**AUMENTO DEL QUANTITATIVO TRATTATO E RINNOVO
AUTORIZZAZIONE IMPIANTO DI MESSA IN RISERVA, SELEZIONE E
RECUPERO RIFIUTI SPECIALI, NON PERICOLOSI
OPERAZIONI R4, R12, R13**

**INTEGRAZIONI AL RAPPORTO
AMBIENTALE PRELIMINARE**

Oggetto: verifica di assoggettabilità ai sensi dell'art. 19 del D.Lgs 152/06. Ditta proponente - ZANCHELINI S.R.L.. Progetto "Aumento del quantitativo trattato e rinnovo autorizzazione impianto di messa in riserva selezione e recupero rifiuti speciali, non pericolosi, operazioni R4, R12, R13 – Rif. Aut. Ordinaria 116/Suolo Rifiuti /2013 del 31/07/2013.

Richiesta di integrazioni ai sensi dell'articolo 19, comma 6 del D.Lgs. n.152/2006 e ss. mm. e ii.

Estratto dell'Allegato 1 Layout stato futuro

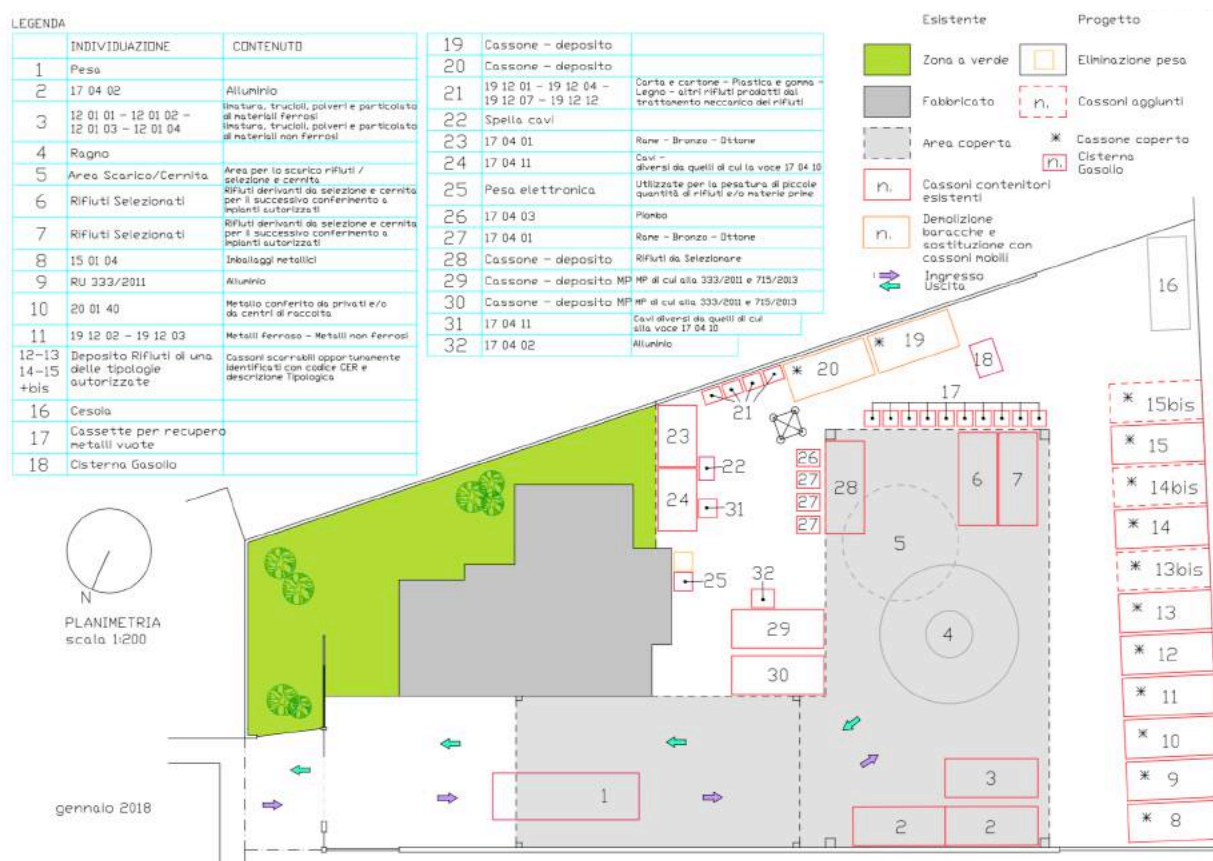
- *chiarimento sulla conformità tra cassoni scarrabili, recinzione, alberatura di progetto ed edificio principale e l'art. 96 del R.D. 25 luglio 1904, n. 523 , Testo Unico sulle opere idrauliche;*
- *dimostrazione della conformità urbanistica dei depositi attrezzi posti in adiacenza al confine sud;*
- *dimostrazione se l' "Area idonea a condizione" individuata dal PAT in adiacenza al corso d'acqua interessa l'attività o meno l'attività;*
- *Piano di Stralcio per l'Assetto Idrogeologico, lo stralcio della tavola allegata non riguarda il territorio del comune di Arzignano.*

Per quanto concerne i depositi individuati nel layout aggiornato, presentato ai fini dello Screening VIA (strutture prefabbricate individuate con i nn. 19-20), con la presente integrazione si intende sostituire tale previsione con la demolizione delle strutture e l'ubicazione di due cassoni scarrabili coperti. Il layout dello stato futuro aggiornato allegato riporta questa indicazione e sostituisce il precedente (Allegato 1).

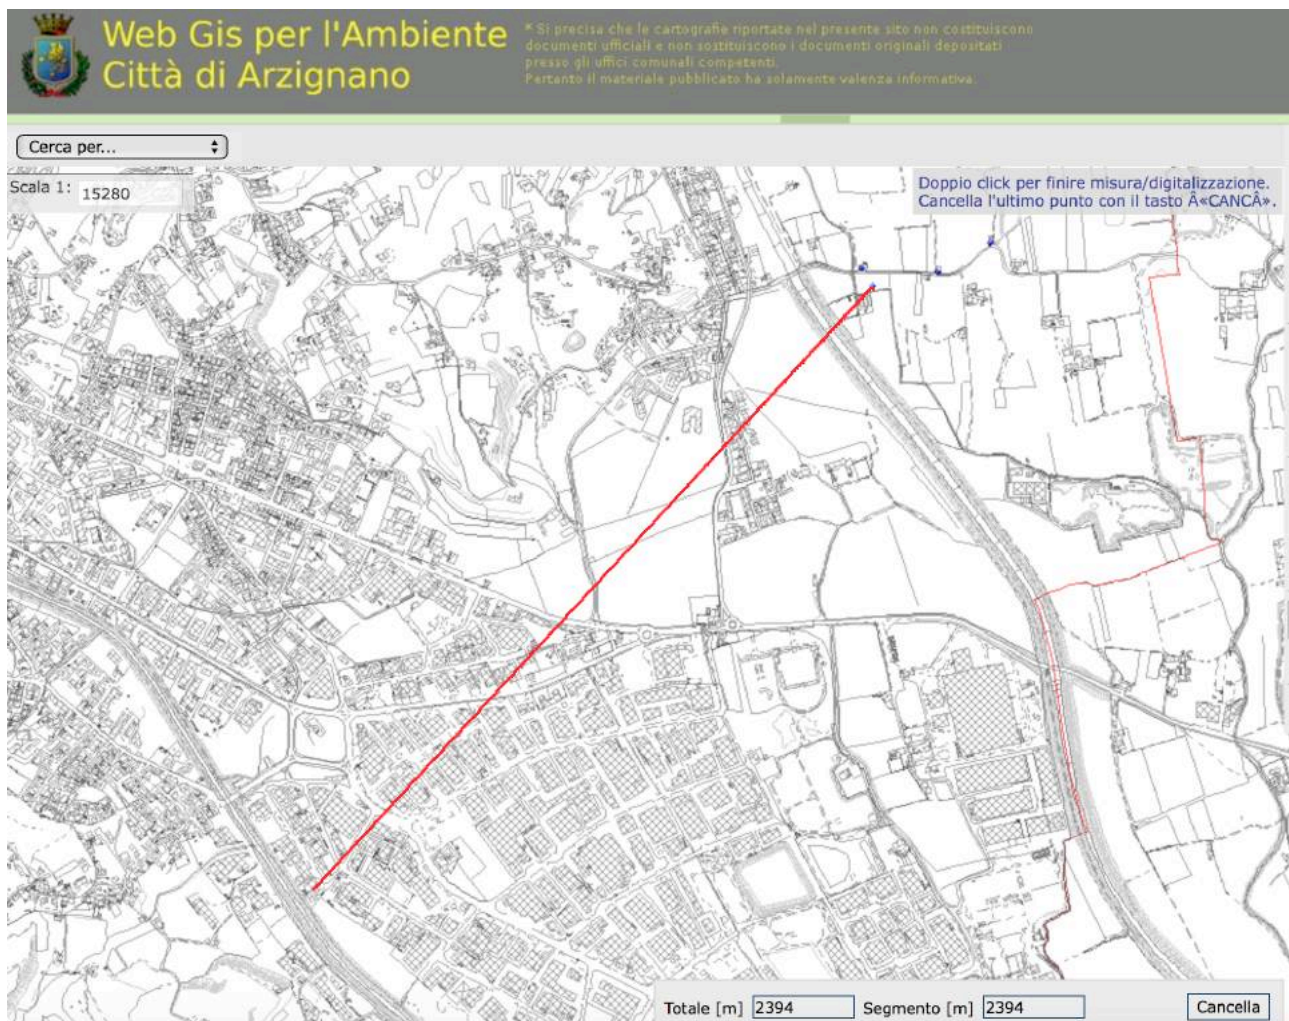
- valutazione, con documentazione tecnica e fotografica, sullo stato delle pavimentazioni su cui vengono svolte le operazioni di recupero, al fine di determinare la sua idoneità tecnico funzionale con particolare attenzione alla dimostrazione della sua necessaria impermeabilità, risultando altresì opportuna la valutazione sulla presenza di pozzi a distanza di almeno 200 m;
- definizione dei CER in ingresso;
- definizione dei CER in uscita, considerato che la certificazione ex Regolamenti EoW UE333/2011 e UE 715/2013 risulterebbe solo avviata, ma non conclusa;
- descrizione delle modalità di messa in riserva dei rifiuti (corretto deposito) finalizzate a minimizzare il rilascio di sostanze indesiderate;
- le misure e le modalità di radiosorveglianza attuate (anche gestionali) al ricevimento dei rifiuti (combinato DLgs 230/95 DLgs 100/2011).

Al fine di determinarne l'idoneità tecnico funzionale delle pavimentazioni, con particolare attenzione alla dimostrazione della necessaria impermeabilità, è riportata in allegato una sintetica ma significativa documentazione fotografica e descrittiva (Allegato 3) di quanto rilevato.

Dalla verifica effettuata è emerso che le pavimentazioni risultano ammalorate nella porzione dell'impianto ove si svolgono le attività di scarico e cernita. Ciò è dovuto al materiale scaricato e alle operazioni di movimentazione con il ragno. Per ovviare a tale problema, una parte di pavimento era già stata coperta con lamiera in ferro, soluzione che ha dimostrato un buon risultato.

Per la parte di pavimentazione ammalorata, si propone quindi una manutenzione della pavimentazione atta a ripristinare le condizioni iniziali (con una pulizia e rimozione dello strato ammalorato ed il suo ripristino),

provvedendo poi alla successiva copertura con lamiera su tutta l'area di scarico e cernita al fine di evitare future rotture.
